梅州迪森生物质能供热有限公司规划总平面调整方案批前公示

工程名称 PROJECT：梅产业园生物质能集中供热站项目

图名 TITLE：规划总平面图（局部调整）

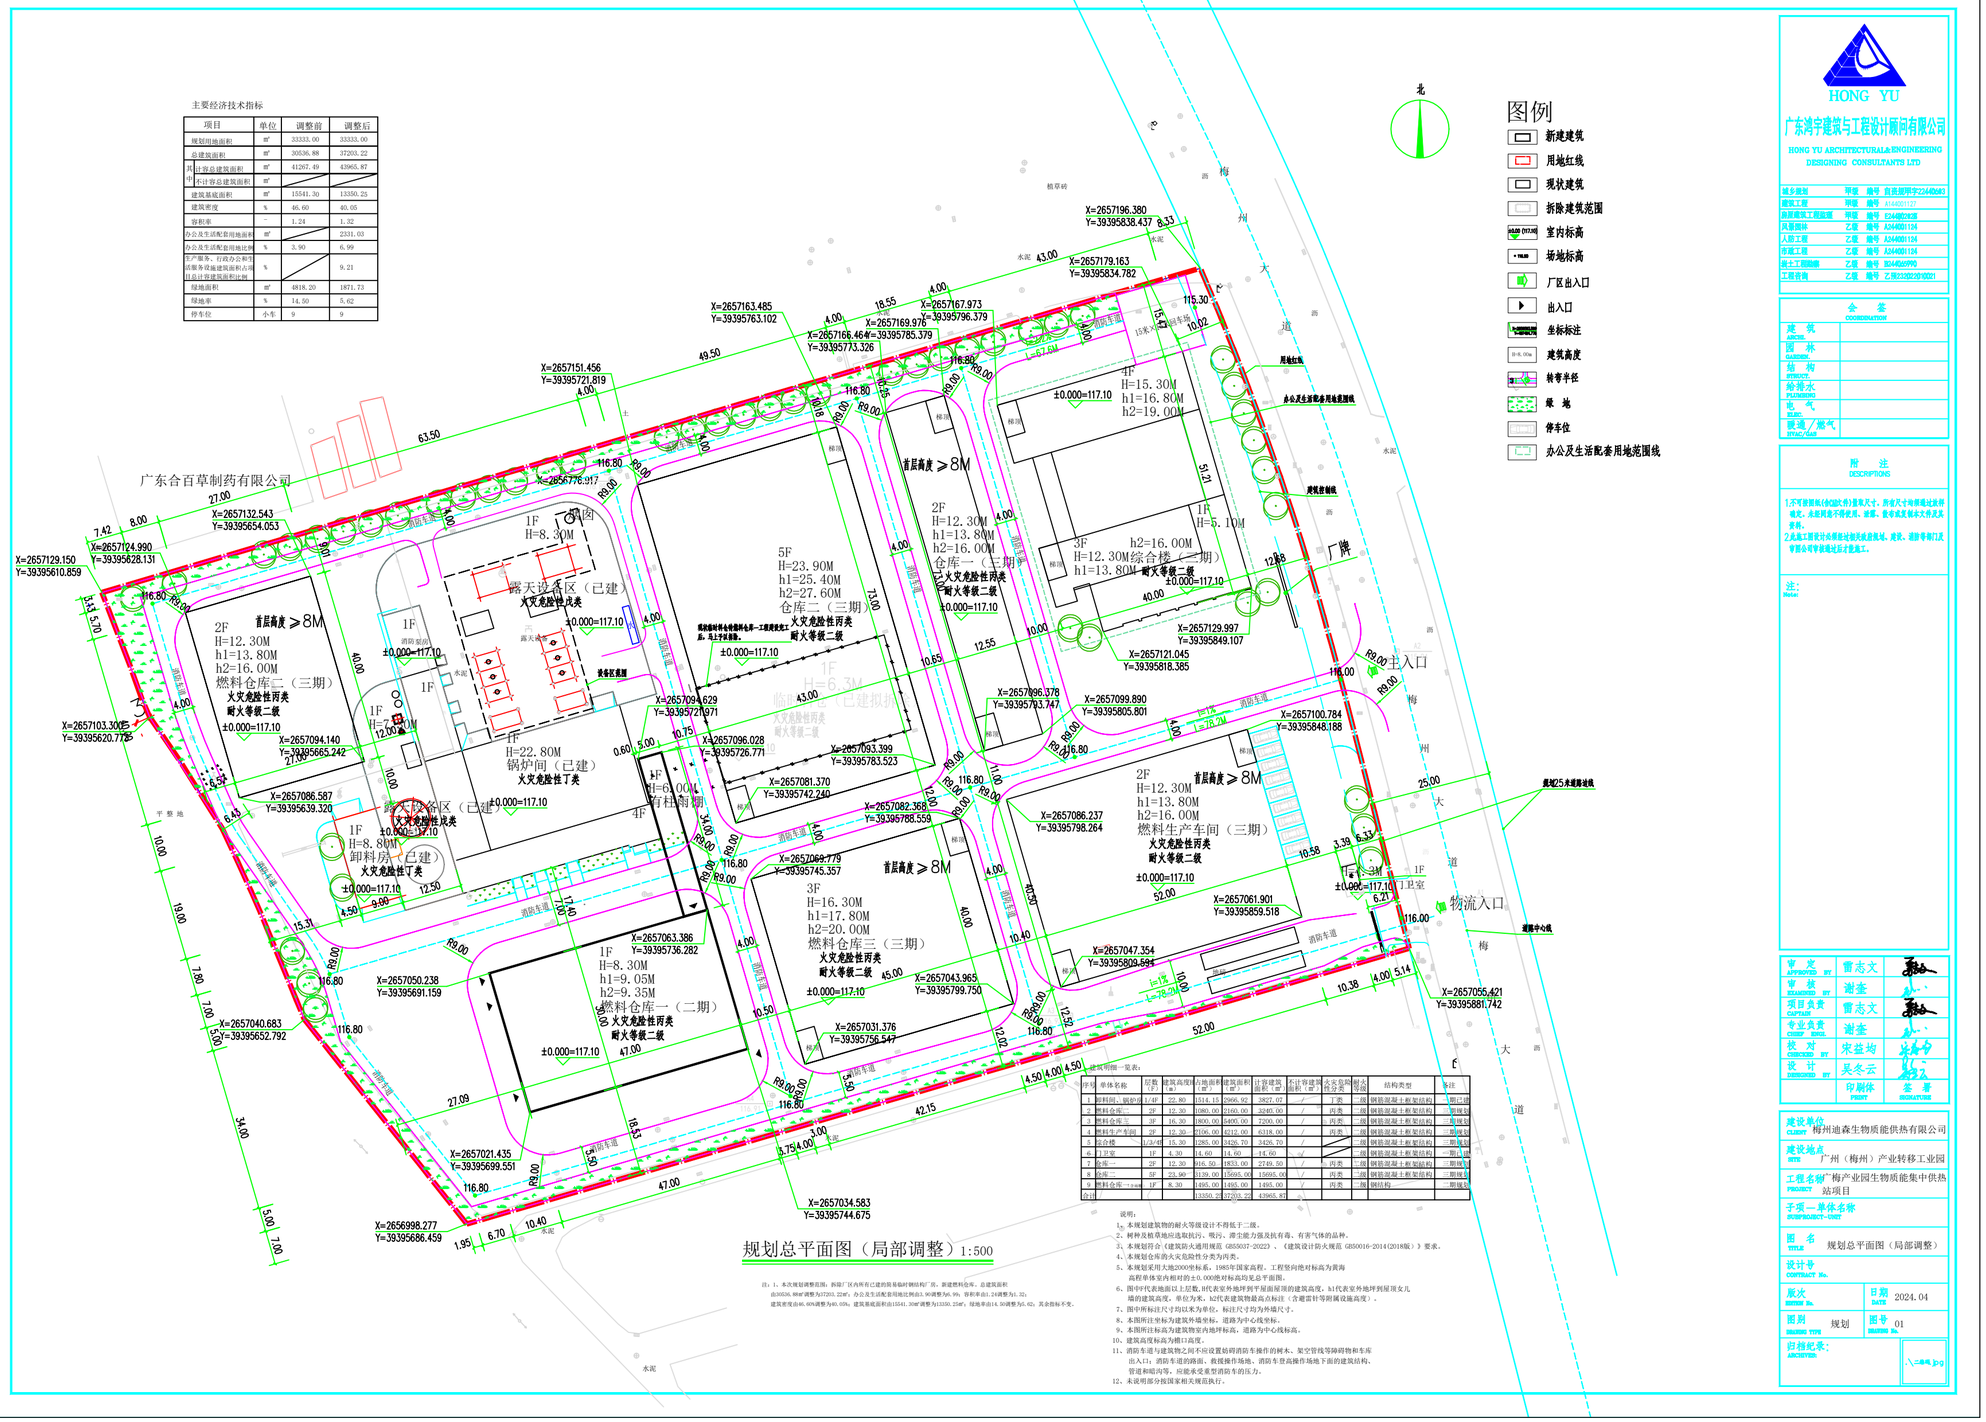
注：1、本次规划调整范围：拆除厂区内所有已建的简易临时钢结构厂房。新建燃料仓库。总建筑面积由30536.88m²调整为37203.22m²；办公及生活配套面积比例由3.90调整为6.99；容积率由1.24调整为1.32；建筑密度由46.60%调整为40.05%；建筑基底面积由15541.30m²调整为13350.25m²；绿地率由14.50调整为5.62%。其余指标不变。
